## SERVİS BÜLTENİ

# Chevrolet/Opel/Vauxhall 1.7-l Dizel Motorları için Motor Takozu Olan Yeni Gergi Rulmanı Kiti/Seti

| Parça No.:   | 530 0492 10 (kit)<br>530 0492 09 (set)   |

Resim 1: Eski gergi rulmanı 531 0166 20 (1) ve yeni gergi rulmanı 531 0819 10 (2)

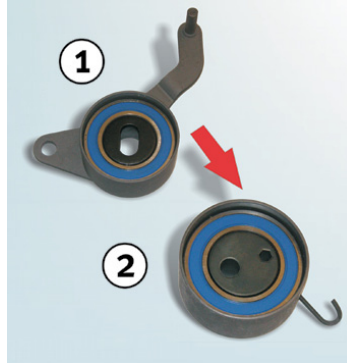
Yukarıda belirtilen araç üreticileri, üründe yapılacak değişiklikleri gergi rulmanı değiştirilirken yapmayı hedeflemektedirler. 531 0166 20 parça numaralı mevcut gergi rulmanı yerine 531 0819 10 parça numaralı gergi rulmanı kullanılacaktır (bkz. Resim 1).

Resim 2: Paket içeriği: 530 0492 10

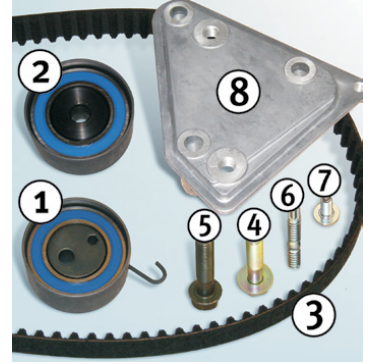
Bu değişim kapsamında, 328704 numaraya kadar olan motorlara yeni motor takozu takılmalıdır (bkz. Resim 2, Ünite 8). Bu nedenle, Schaeffler Automotive Aftermarket,

değişim için 530 0492 10 referanslı gergi rulmanı kiti ve 530 0492 09 referanslı gergi rulmanı seti sağlamaktadır. Her iki üründe de yeni motor takozu yer almaktadır.

328705 numaradan itibaren olan motorlarda, motor takozu (OE No. 684051) halihazırda monte edilmiş durumdadır.
